Doc. No. L5-95KV253 R12

発電用原子炉施設に係る型式設計特定機器の 型式指定申請

規則への適合性について

三菱重工業株式会社

型式指定(貯蔵建屋内貯蔵)

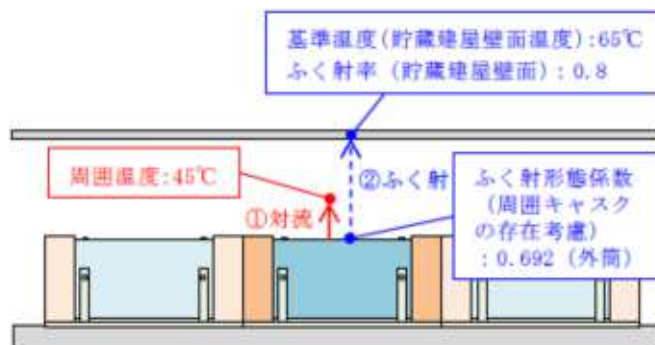
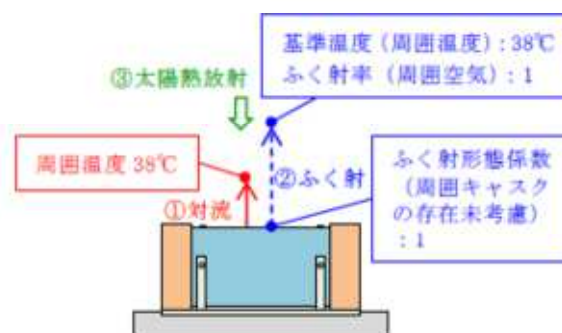
型式証明からの変更点(貯蔵用三次蓋の材質・形状)による安全機能の評価への影響について説明すること。

型式指定と型式証明では貯蔵場所(貯蔵建屋内又は屋外)が異なるため、境界条件(対流、ふく射及び太陽熱放射)が異なる。下表に示す対流、ふく射、太陽熱放射及び太陽熱放射の差異により、型式証明と比べて温度は上昇する傾向となる。

項目		型式指定 (貯蔵建屋内貯蔵)	型式証明 (屋外貯蔵)	境界条件の差異による温度への影響
① 対流	周囲温度	45°C	38°C	熱伝達率の計算式に差異はないが、型式指定では型式証明に対して周囲温度が高いため、 温度は上昇する傾向 となる。
	外表面の熱伝達率	計算式に差異なし		
② ふく射	基準温度	65°C (貯蔵建屋壁面温度)	38°C (周囲温度)	型式証明では、ふく射形態係数の設定において、周囲キャスクの存在を未考慮としていたが、型式指定では、周囲キャスクの存在を考慮し、ふく射形態係数を設定している。型式指定の方が、主要な放熱面となる外筒のふく射形態係数が小さく基準温度も高いため、 温度は上昇する傾向 となる。
	貯蔵建屋壁面ふく射率	0.8	1(周囲空気)	
	外表面ふく射率	差異なし		
	外表面からのふく射形態係数	外筒:0.692	1(全面)	
③太陽熱放射		考慮不要	考慮	型式指定では、太陽熱放射が無く、太陽熱放射が有る型式証明の条件に比べて 温度は低下する傾向 となる。

(1) 水平落下

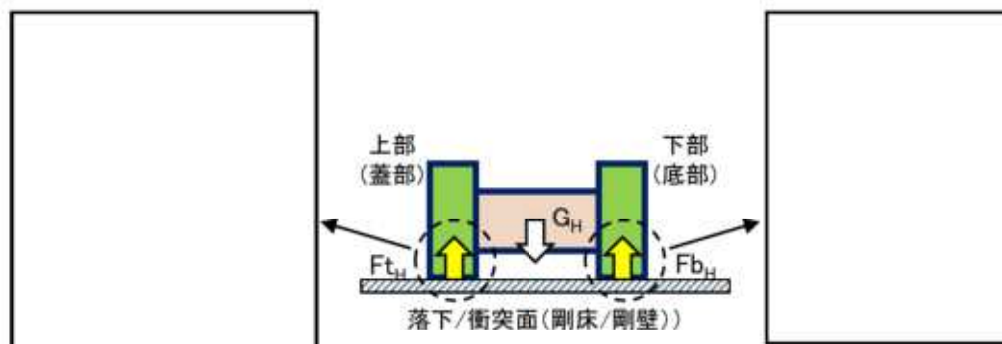
No.	受領日	コメント内容	区分	コメント回答	対応状況
7	2023/2/16 審査会合	貯蔵緩衝体とキャスクの接続部の設工認申請者への引き継ぎ条件を申請書上明確にすること。また、貯蔵用緩衝体の必要な緩衝性能と想定事象との関係・考え方について、補足説明資料等に説明を記載すること。	緩衝体性能	<p>設工認申請への引継ぎ条件とする特定兼用キャスクの安全機能を担保する部材が金属キャスク構造規格に規定される供用状態Dの許容基準を満足するための荷重条件として、荷重値に加え、特定兼用キャスクの荷重作用範囲を型式指定申請書本文に明記する。 (追加する荷重作用範囲は、指摘事項No.3への回答に示す。)</p> <p>また、型式指定で仮設定した想定事象における貯蔵用緩衝体の必要な緩衝性能として定めた上記荷重を特定兼用キャスクに作用させた場合の構造強度評価においては、保守的に特定兼用キャスクを設置する貯蔵架台及びトランニオンの変形によるエネルギー吸収を無視する条件としている。本設置方法における貯蔵架台の設置目的及び構造強度評価上の位置付けについて、補足説明資料「蓋部が金属部へ衝突しない設置方法における安全機能維持に関する説明資料(L5-95KV277)」に記載した。</p>	2023/2/28 ヒアリングで 回答済。
8	2023/2/16 審査会合	MCNP5 の適用妥当性については、使用済燃料輸送・貯蔵容器体系のベンチマーク解析で中性子遮蔽材のない領域も測定値と傾向がよい一致であることを確認していること等について、具体的なデータを用いてMCNP5による評価結果が妥当であることを説明し、補足説明資料等に記載すること。	技術基準 規則26条 (遮蔽)	<p>使用済燃料輸送・貯蔵容器体系のベンチマーク解析結果を基に、MCNP5コードによるMSF-24P(S)型の中性子遮蔽材のない領域の評価結果が妥当であることの詳細を補足説明資料26-2「26条 燃料取扱設備及び燃料貯蔵設備 遮蔽機能に関する説明資料(L5-95KV262)」に記載した。 (上記は、指摘事項No.6への回答にも追記した。)</p>	2023/2/28 ヒアリングで 回答済。

G_H : 特定兼用キャスク本体に生じる衝撃加速度 ($650m/s^2$)
 F_{t_H} : 特定兼用キャスク上部 (蓋部) に作用する荷重 (4.30×10^7N)
 F_{b_H} : 特定兼用キャスク下部 (底部) に作用する荷重 (3.76×10^7N)

G_V : 特定兼用キャスク本体に生じる衝撃加速度 ($600m/s^2$)
 F_{t_V} : 特定兼用キャスク上部 (蓋部) に作用する荷重 (7.55×10^7N)
 F_{b_V} : 特定兼用キャスク下部 (底部) に作用する荷重 (7.69×10^7N)

NFT-14P型輸送容器によるMCNP5コードの検証

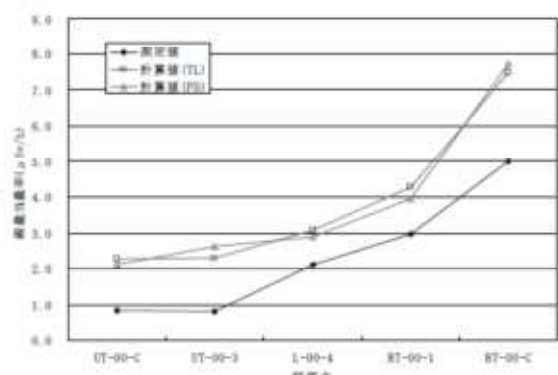
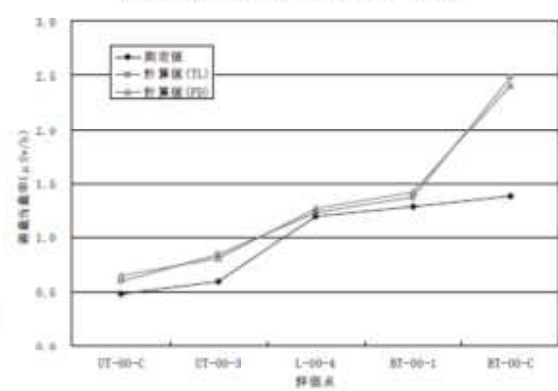
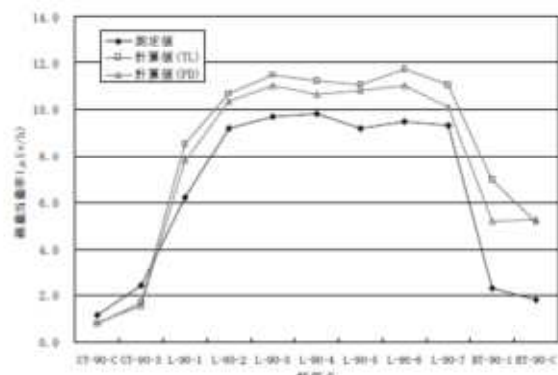
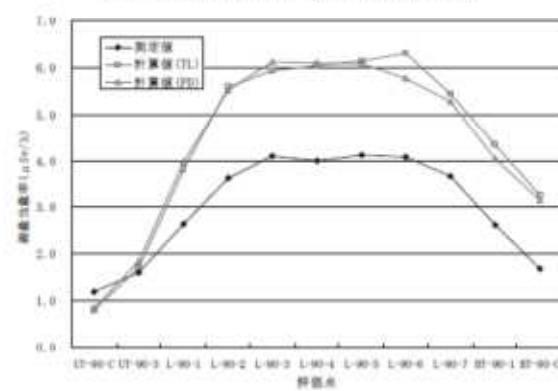
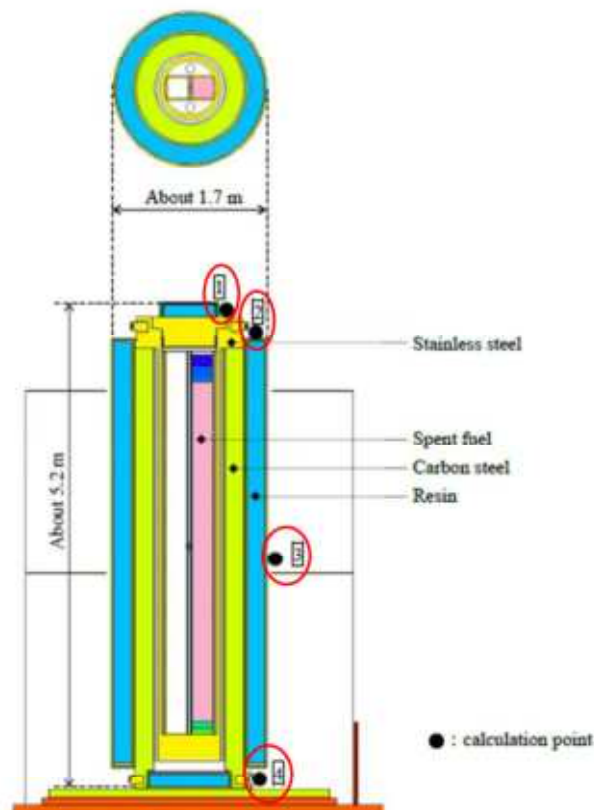
遮蔽解析に使用したMCNP5コードの適用妥当性について、学会標準のガイドラインを参考とした検証作業の方針を明確にし、結論に至るまでの論理展開が適切となるように見直すこと。

(回答) 特定兼用キャスクに対するMCNP5コードの適用性について、MCNP5コードによる線量当量率分布の評価値は測定値の分布の傾向に対して良い一致を示し、許認可で認められたDOT3.5コードを用いた保守的な手法に基づく線量当量率評価値と同等の結果となることを示すことで説明する。
